BUND LV Sachsen e.V., Straße der Nationen 122, 09111 Chemnitz

Chemnitz, 10. April 2017

Stellungnahme zum Entwurf zur 9. Änderung des Teil-FNP Borna für eine Fläche westlich der Rudolf-Virchow-Straße

Skizze Vorschlag Alternative (Quelle: google.de/maps):

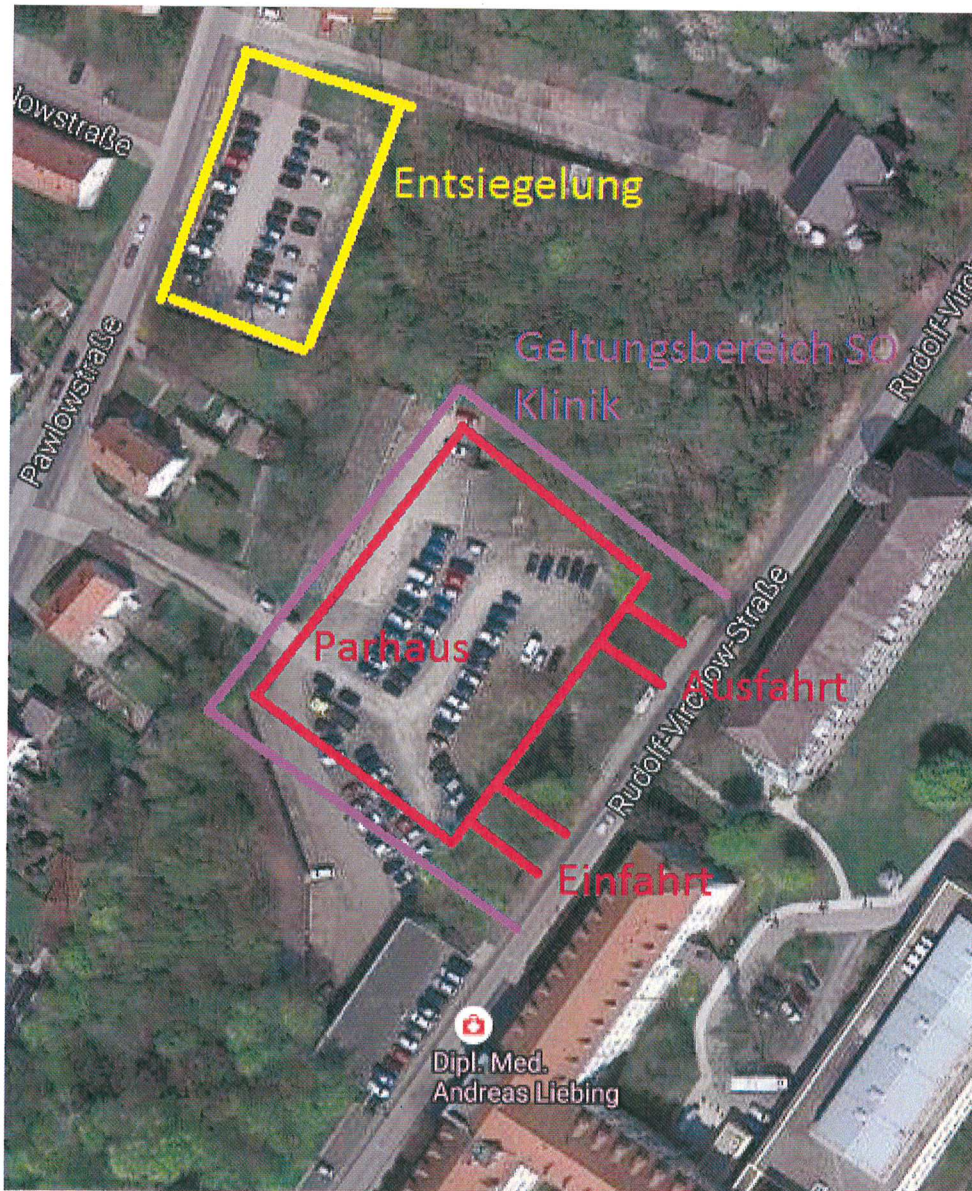
(Rodungen und Teil- und Vollversiegelung) in den Naturhaushalt im Gegensatz zum ebenerdigen Parkplatz geringer ist. Gleichzeitig sollen laut Planunterlagen auch die Auswirkungen durch Schall in der Variante 1 geringer sein, als bei Variante 2. Allerdings ist bei der weiteren Planung eine weitergehende Alternative (Ein- und Ausfahrt zum Parkhaus ausschließlich über die Rudolf-Virchow-Straße) zu beachten und zu prüfen (siehe dazu unten).
